N/Réf. : **BXL21623\_722\_PREA** **BRUXELLES. Rue des Grands Carmes, 20-28**  
Gest. : **A. Heylen** (= ensemble classé formé par la totalité des immeubles sis 20-22 et 24 rue  
V/Réf. : **2043-0644/07/2024-081PU** des Grands Carmes, hormis l'annexe latérale droite implantée dans la  
Corr: **C. Criquillon** cour d'honneur)  
**AVIS PRÉALABLE** : Restauration, rénovation et réaffectation d'un  
ensemble d'immeubles classés et non classés en centre communautaire

**Avis de principe de la CRMS**

Façade du corps nord donnant sur la cour d'honneur : état de 1980 (© urban.brussels), de 2016 et existant  
(photos issues de la demande)

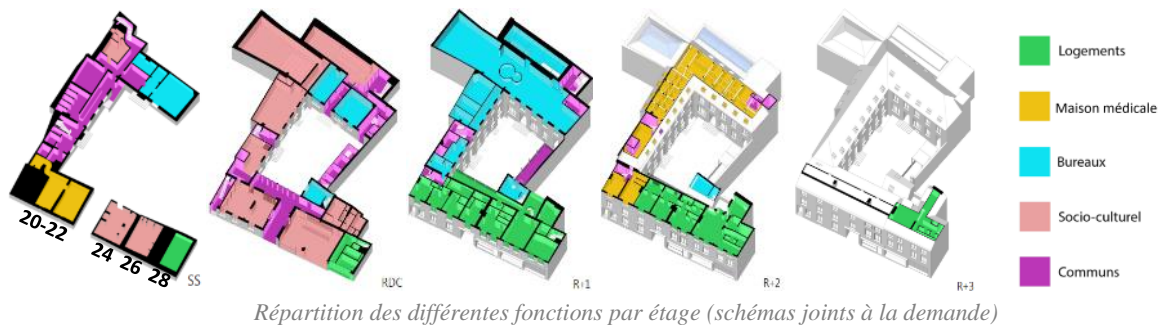
La CRMS préconise le même traitement pour les façades donnant sur la cour, suivant la typologie qu'elles ont adoptée au XIXe siècle, plutôt que de recourir au badigeon proposé (N.B. le dérochage de ces façades a été réalisé en infraction et a fait l'objet d'un procès-verbal). Comme pour les façades à rue, le projet pourrait évoluer et/ou être affiné en fonction des résultats des études supplémentaires à mener.

*Façades sur cour des ailes sud et ouest (photo jointe à la demande)  
et plan d'élevation de la situation projetée issu de la demande*

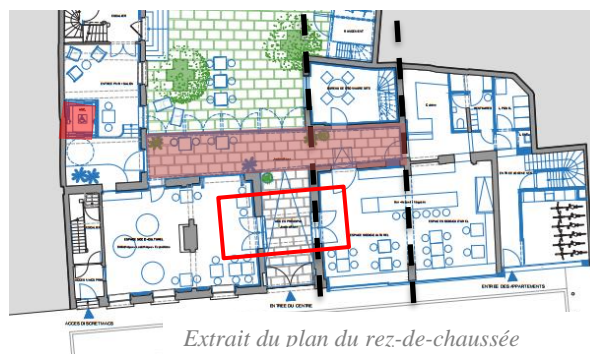
La CRMS approuve la démolition des deux annexes du n° 20-22 qui ne présentent pas un grand intérêt patrimonial. Leur suppression permettra de dégager la cour et d'améliorer la lecture de ses façades. La Commission demande cependant de poursuivre l'étude des nouvelles constructions prévues en remplacement en misant davantage sur la valorisation de la cour d'honneur que l'on vise précisément à libérer. L'encombrement et l'impact visuel des nouvelles constructions devraient être réduits en cherchant une expression et une configuration plus en phase avec la qualité de l'ensemble.

Sous sa forme actuelle, la nouvelle « galerie » vitrée le long de l'aile sud soulève beaucoup de questions, notamment quant à son volume et son statut (espace intérieur ou espace de transition ?), sa fonctionnalité par rapport à l'accès vers l'intérieur d'îlot et son expression architecturale. Ces questions sont largement liées à la problématique de la réorganisation transversale de la zone à rue, qui devrait être revue préalablement (voir ci-devant). Si une intervention contemporaine n'est pas, a priori, à exclure à cet endroit, celle-ci doit être repensée de manière à moins entraver la lecture du passage cochier et de la façade sur cour et à ne pas constituer une 'barrière' entre les maisons avant et la cour, d'autant plus que les fonctions prévues à l'arrière sont publiques. Une option pour mieux dégager visuellement les rez-de-chaussée des façades arrière pourrait consister à créer une colonnade ouverte, plutôt qu'une galerie fermée, éventuellement surmontée d'un espace extérieur destiné aux logements à l'étage (à étudier en fonction de la réorganisation des logements dans les maisons à rue).
